Projet de Parc éolien de VILLERS LE CHATEAU Énergies

Dossier de Demande d'Autorisation Environnementale

Dossier de mémoire en réponse à l'avis de la
MRAE du 28 août 2024

Figure 1 : Niveau de l'activité chiroptérologique en fonction des distances aux lisières

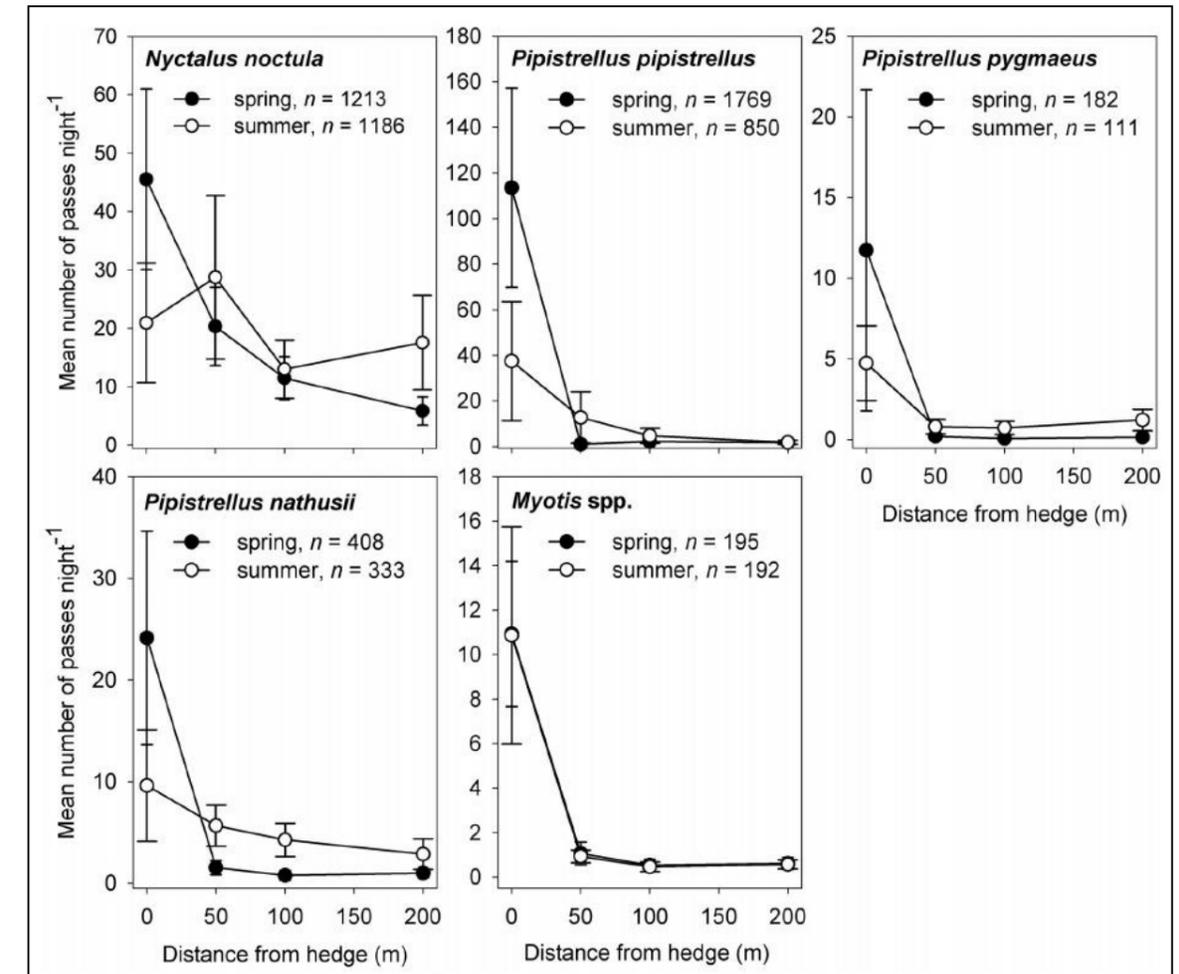
Par ailleurs, la préconisation de placer les éoliennes à 200 m des éléments boisés est issue de la recommandation des Directives Eurobats. Cette recommandation n'est basée sur aucune étude scientifique dédiée à cette question et actuellement aucun argument scientifique ne permet de soutenir que cette distance est pertinente. Les études les plus récentes montrent qu'au contraire un tampon de 50 m apparaît plus justifié et a d'ailleurs été adopté par les autorités environnementales au Royaume-Uni par exemple.

Selon les experts chiroptérologues allemands Kelm, Lenski, Toelch et Dziock (2014), la majorité des contacts avec les chiroptères est obtenue à moins de 50 mètres des lisières et des haies dans le cadre de paysages agricoles (cf. Figure ci-après). Au-delà de cette distance, le nombre de contacts diminue très rapidement jusqu'à devenir faible à plus de 100 mètres. Barataud et al. (2012), dans son étude sur la fréquentation des prairies, montre également une importante diminution de l'activité chiroptérologique au-delà de 50 mètres des lisières (tous écotones confondus). Les premières études à ce sujet remontent en 1998 où Jenkins indique que la plus grande partie de l'activité des petites chauves-souris, comme la Pipistrelle commune (une des espèces majoritaires sur notre ZIP), se déroule à moins de 50 mètres des lisières et des habitations.

Pour résumer, les distances aux éléments boisés ont bien été évaluées depuis le bout des pâles, comme détaillé dans le tableau 98 page 430 de l'étude écologique établie par les experts du bureau d'études indépendant Calidris. Deux éoliennes de trouvent à moins de 200 mètres d'éléments boisés : E2 qui se trouve à 156 mètres d'une haie et E5 qui se trouve à 150 mètres d'un bosquet.

La recommandation Eurobats, conseillant une distance de 200 mètres entre le bout des pâles et tout élément boisé n'est basée sur aucune étude scientifique dédiée à cette question et actuellement aucun argument scientifique ne permet de soutenir que cette distance est pertinente.

Figure 7 : Extrait de la présentation « Bat activity and hedgerows distance, new results for new considerations ? » présenté lors de la conférence CWW d’Estoril septembre 2017 (n=48 940), Calidris

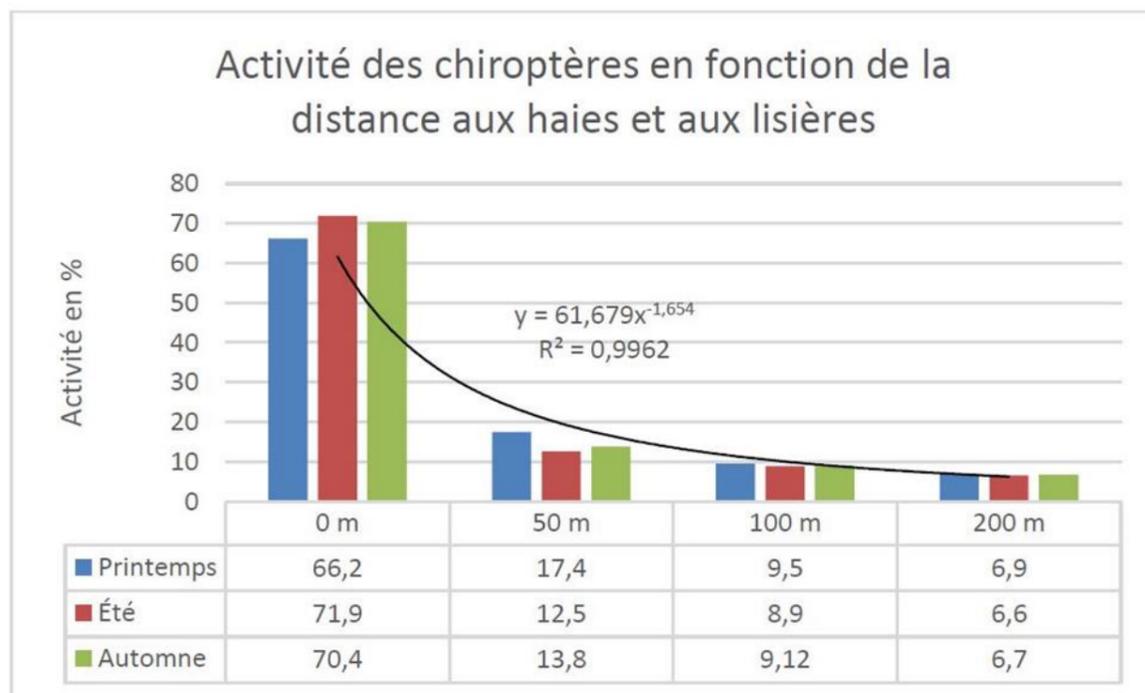
Les travaux du bureau d'étude Calidris (Delprat 2017) rejoignent ce constat. Sur un total de 48 940 contacts de chiroptères, 232 points d'écoute et 58 nuits, le minimum statistique d'activité est atteint dès 50 m des haies (confer figure suivante).

Ce résultat marque l'importance des lisières pour l'activité des chiroptères qui du fait d'un effet paravent concentrent la biomasse d'insectes sur laquelle s'alimentent les chiroptères la nuit. On notera que relativement aux oiseaux insectivores, des résultats similaires sont documentés, indiquant bien que la source de ces comportements convergents est liée à la localisation des ressources trophiques exploitées.

Figure 8 : Activité des chiroptères en fonction des distances à la végétation (Delprat, 2017)

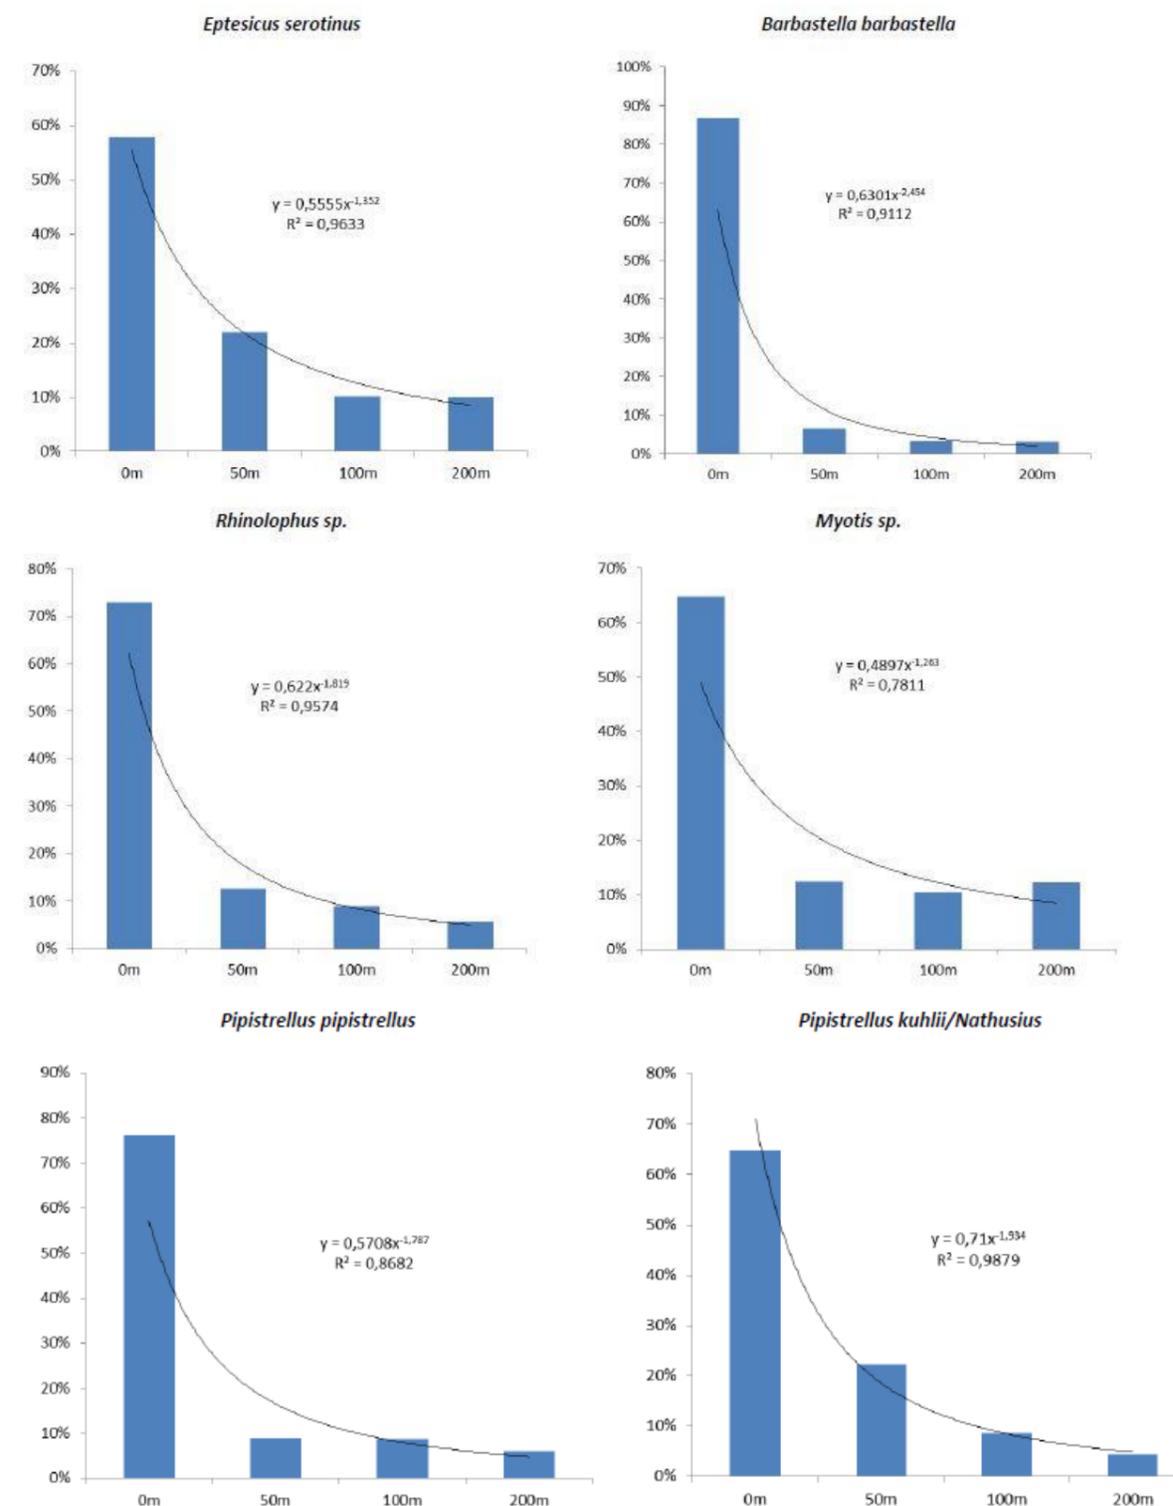
Les résultats obtenus par Calidris concordent avec les résultats de KELM et al. (2014) :

Figure 9 : Nombre de mortalités de chauves-souris par éolienne et par an en fonction de la garde au sol (traduit de Dürr, 2019)

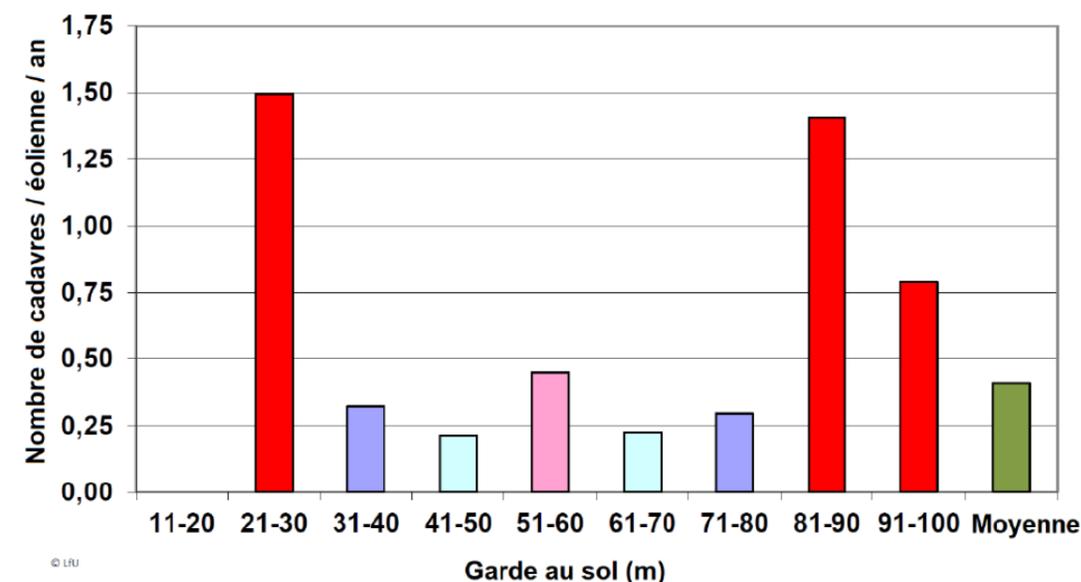
Il est ainsi précisé dans ce Dossier de mémoire en réponses, et plus précisément en page 35, que le modèle d'éolienne retenu aura une hauteur bout de pale de 200m, ceci afin de pouvoir avoir une hauteur de garde au sol au minimum de 35 mètres. Le diamètre de rotor maximal envisagé est de 163 mètres. Il permet de concilier

A ce jour il n'existe aucune étude scientifique qui indique que la mortalité des chiroptères est liée à la hauteur de garde. Les arguments de la SEFPM qui visent à démontrer cette hypothèse sont liés au graphique suivant, présenté par T. Dürr dans un colloque :

Ce graphique ne démontre pas qu'un bas de pale est plus mortifère avec une garde au sol inférieure à 30 m. Il n'existe pas d'étude statistique sérieuse permettant de l'affirmer, et ce, pour des défauts de rigueur scientifique majeurs.

Le graphique ne pondère pas les résultats de mortalités brutes en fonction de la proportion de chaque gabarit d'éolienne. Il ne distingue pas non plus la proportion des éoliennes qui bénéficient ou non d'une régulation pour les chiroptères. L'interprétation de l'histogramme en l'état n'est donc pas fiable si les résultats ne prennent pas en compte au moins l'effet de ces facteurs d'influence majeurs. Comment juger objectivement de la pertinence de ces résultats vis-à-vis du gabarit des éoliennes dans ces conditions ?

Et même si ces résultats biaisés étaient pris en compte, le nombre de cadavres est sensiblement le même pour une garde au sol de 21 à 30 m que pour une garde au sol de 81-90 m, ce qui contredit l'hypothèse.

Figure 10 : Nombre de collision en fonction de la surface balayée par le rotor (Heitz C. & Jung L., 2017)

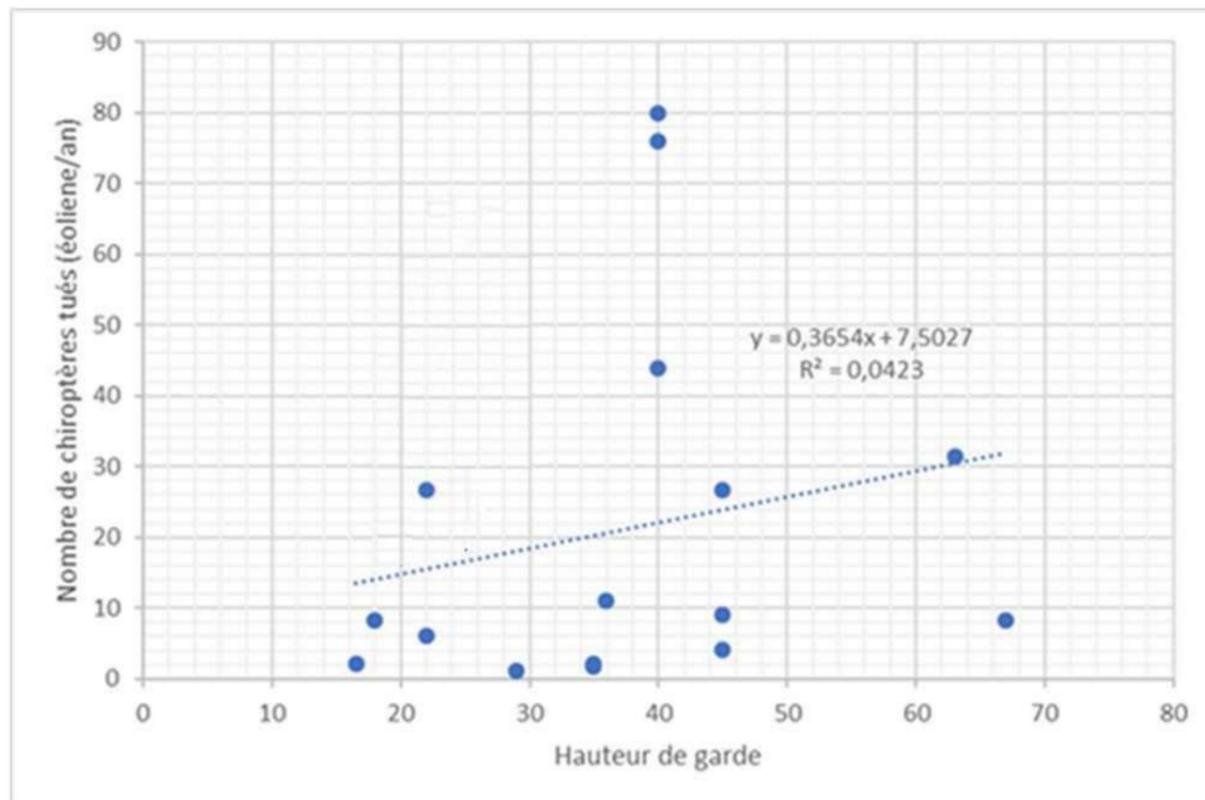
Dans une autre étude bibliographique publiée par le bureau d'étude Ecosphère, intitulé « Impact de l'activité éolienne sur les populations de chiroptères : enjeux et solutions » (Heitz C. & Jung L., 2017), les auteurs mentionnent en annexe les données brutes de mortalité sur les parcs qu'ils ont analysés. En reprenant les chiffres mentionnés dans cette étude et en comparant la hauteur de garde et le nombre de chiroptères tués chaque année par éolienne et par an, on observe aucune relation significative entre la hauteur de garde et le nombre de chiroptères.

Cette comparaison semble même montrer une tendance inverse (plus la hauteur est basse et plus le nombre de chiroptères tués est faible).

Figure 11 : Mortalité en fonction de la hauteur des bas de pale (Le mitouard E., 2019)

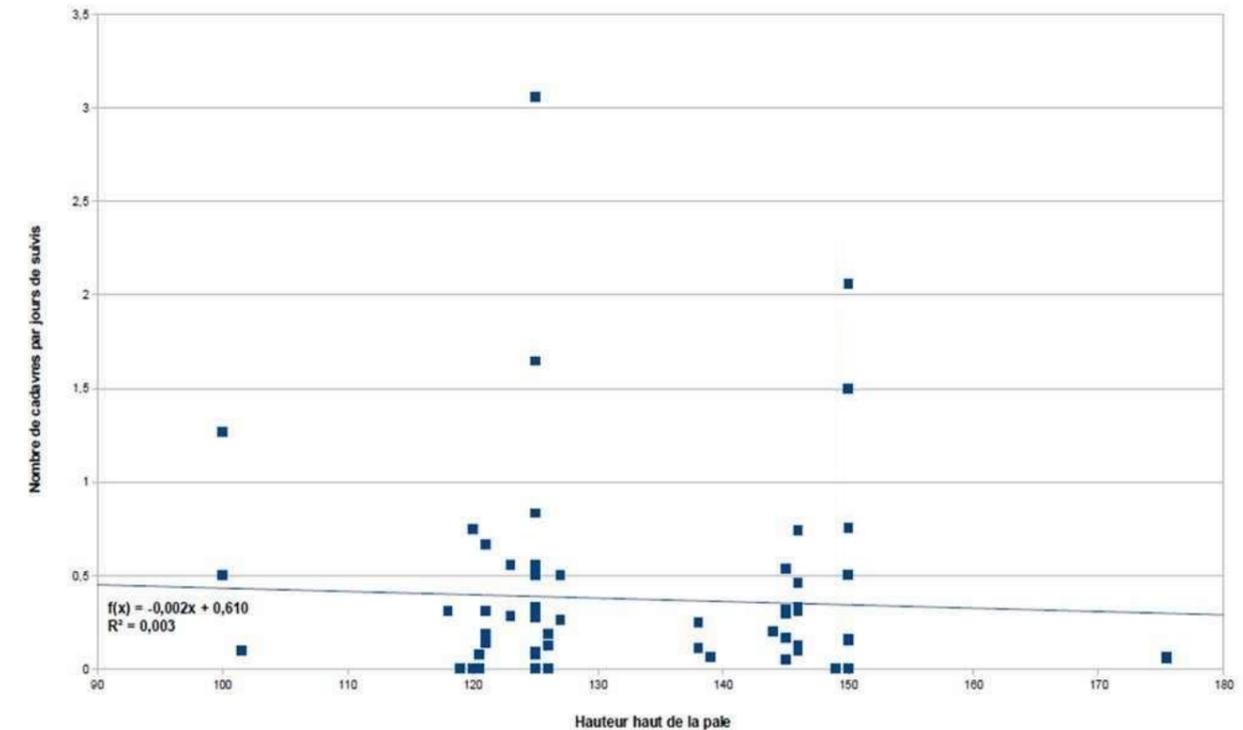
Une autre étude issue de l'analyse de 66 suivis annuels de 43 parcs éoliens en Pays de la Loire portée par le CEREMA a réalisé une analyse statistique sur le rapport entre la hauteur au sol et en bout de pale et la mortalité des chauves-souris. Elle conclut que l'analyse n'est pas significative.

Le nombre de chiroptères tués chaque année par une éolienne ne peut s'expliquer du seul fait de la hauteur de garde au sol. Il existe de nombreux facteurs beaucoup plus influents (habitats, espèces, météorologie, situation géographique, etc...) qui ne permettent pas de comparaison.

Il n'est donc pas justifié de modifier le gabarit retenu pour les éoliennes du futur parc de VILLERS LE CHATEAU Energies.
